## 改善箇所説明図

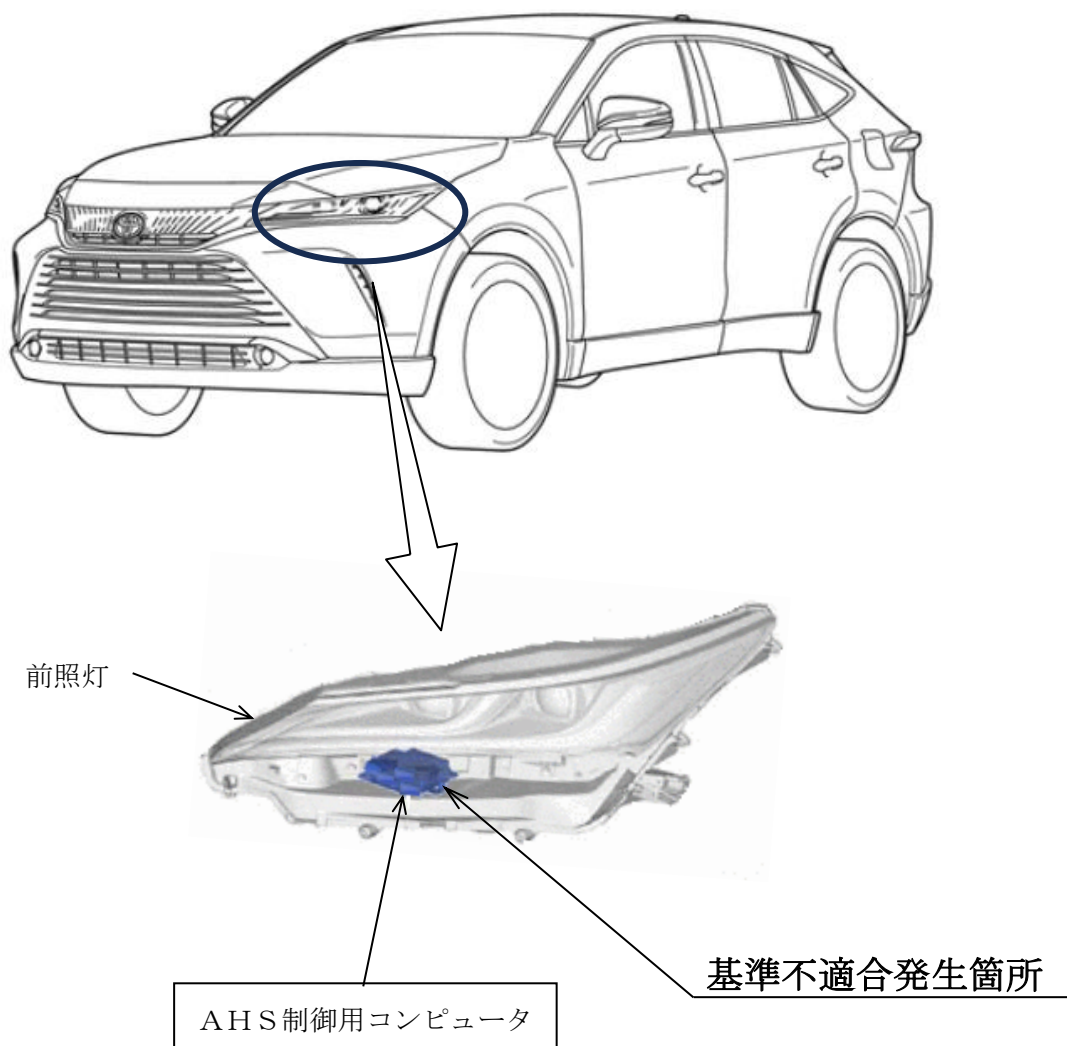
運転支援装置のAHS※において、前照灯の配光を制御するプログラムの検討が不足していたため、すれ違い用前照灯から走行用前照灯に切替わる際の信号を異常と誤判定することがある。そのため、警告メッセージが表示され、走行用前照灯が点灯しなくなるおそれがある。

全車両、左右前照灯の製造番号を点検し、該当する場合はAHS制御用コンピュータを対策品と交換する。

識別：改善済車両には車台番号のハイフン後4桁目の下に黄ペイントを塗布する。
